ACTA No. 14

1. Se presenta a la mesa de trabajo del 7 de diciembre del 2023 por parte de la consultoría del proyecto **1-2021-199 CONSTRUCCION DEL PLAN MAESTRO DE ACUEDUCTO Y ALCANTARILLADO PLUVIAL Y SANITARIO FASE 1 PARA EL MUNICIPIO DE BRICEÑO-BOYACA**, el ingeniero Diego Rodríguez, coordinador de proyectos de la consultoría. Por parte del ministerio se encuentra el Ingeniero Jesús Castro,

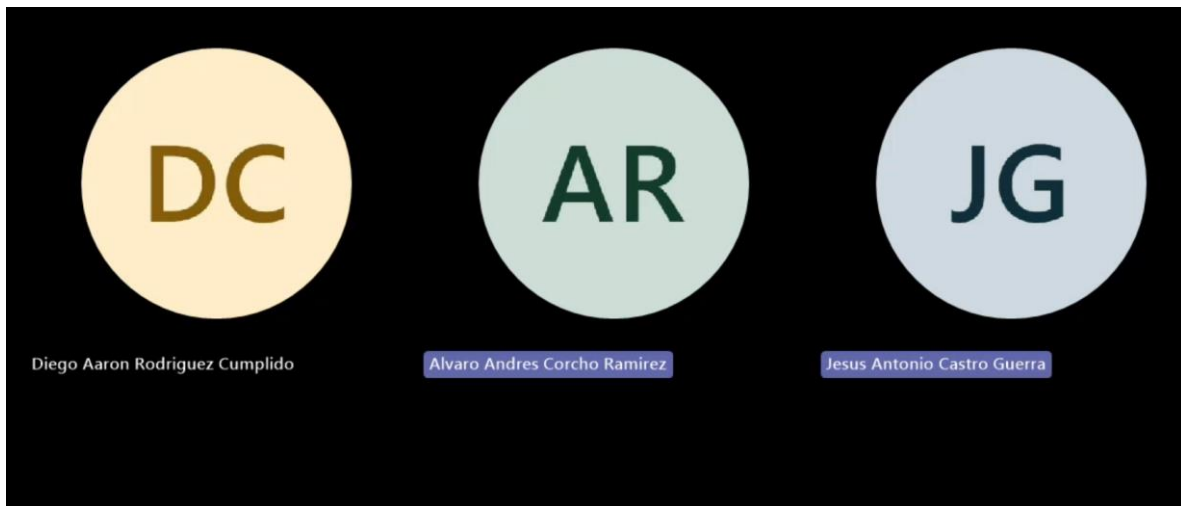
10. Una vez finalizado el tema del presupuesto, el ingeniero Jesús Castro manifiesta cierto detalle del componente de topografía que no había sido solucionado desde la mesa del 2 de septiembre del 2022 realizada en el ministerio con el equipo de evaluación, momento en el cual la evaluadora líder era la Ingeniera Lucía Lombana, y que, de acuerdo con la consultoría, esto ya había sido subsanado en su totalidad a inicios del 2023. Dentro de los soportes que el Ingeniero Jesús Castro tiene para indicar que el estudio no se encuentra completo, es la cantidad de puntos realizado a lo largo del trazado. Se aclara que dentro de la fase I del componente de acueducto que se encuentra dentro del alcance de este proyecto se encuentra la conducción desde el desarenador (existente), hasta la entrada del municipio de Briceño, en este tramo la densificación de puntos no es suficiente para determinar los cortes, cruces con la vía, la cual serpentea a lo largo del trazado proyectado, y que se toma en línea recta, ya que se solicita los permisos de servidumbre.

11. Igualmente, con apoyo de una ortofoto de Google, se pudo establecer que los puntos tomados dentro del municipio se encuentran ciertamente bien ubicados, sin embargo, el catastro de alcantarillado existente, no se encuentra proyectado correctamente, ya que no se encuentra dentro de la zona delimitada por los puntos, por lo que la ubicación de las estructuras del sistema de alcantarillado no se encuentra correctamente proyectadas con respecto al levantamiento del terreno.

12. El Ingeniero Diego Rodríguez indica que hará la verificación del levantamiento realizado por el topógrafo y en caso de evidenciar que en definitiva no se haya realizado el trabajo de campo de manera integral,

se hará un levantamiento para completar la falta de información y verificar de esta manera las curvas que se generaron.
